## Wettbewerb Dorfplatz Driesch – 2. Preis Entwurf Christoph Klanten

### Anmerkungen aus der technischen Vorprüfung HJL / BH

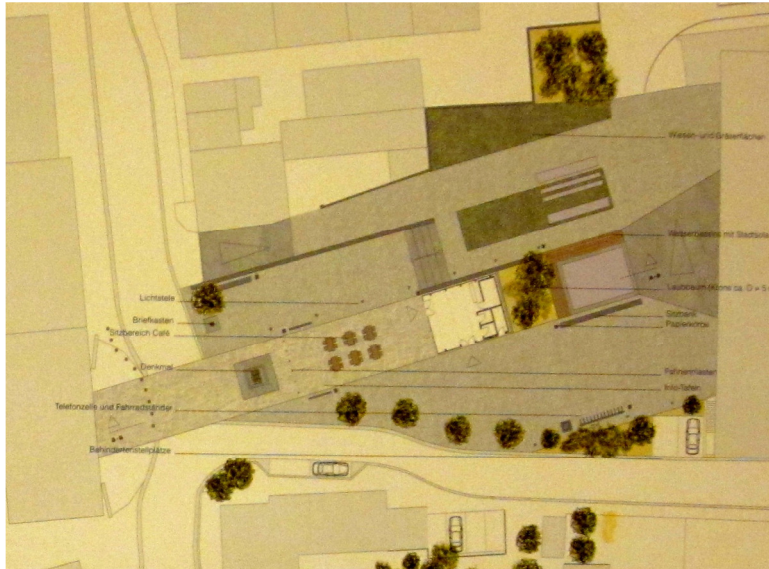
- + Cafépavillon Ausstellungen,
- + Materialien und Oberflächen
- + Einbeziehung der Straßen
- + Beleuchtung
- + Höhen durch gestaffelte Wandscheiben
- Aufstellfläche Zelt zu klein
- keine Jugendangebote
- Stellplätze zu abgelegen
- Rampe Schule zu steil
- Am Driesch nicht einbezogen
- südliche Raumkante fehlt

- + Alles hat seinen Platz, Pavillon (Café / Ausstellungen) als fester Bestandteil, stilistisch gelungen, vielfältige und optimale Platznutzung
- Straße Am Driesch nicht einbezogen, dort Stellplätze nicht erwünscht und zu weit weg, Mittelzone trennt die Bereiche?, Rampe vor der Schule zu steil, Jugendangebote fehlen, wenig Grün, Kopfsteinpflaster?,

- 3x Fläche Festzelt zu klein und störend (Achse verschieben!), kein Wetterschutz, 2x Behinderten-STP abgelegen, 2x Straße Am Driesch nicht gut eingebunden, eher Alleecharakter als Platzcharakter, Sitzgelegenheit ungemütlich, kein Kopfsteinpflaster
- + Achse verbindet, 3x Pavillon gut, neutrale passende Materialien, 2x gute strenge Gestaltung
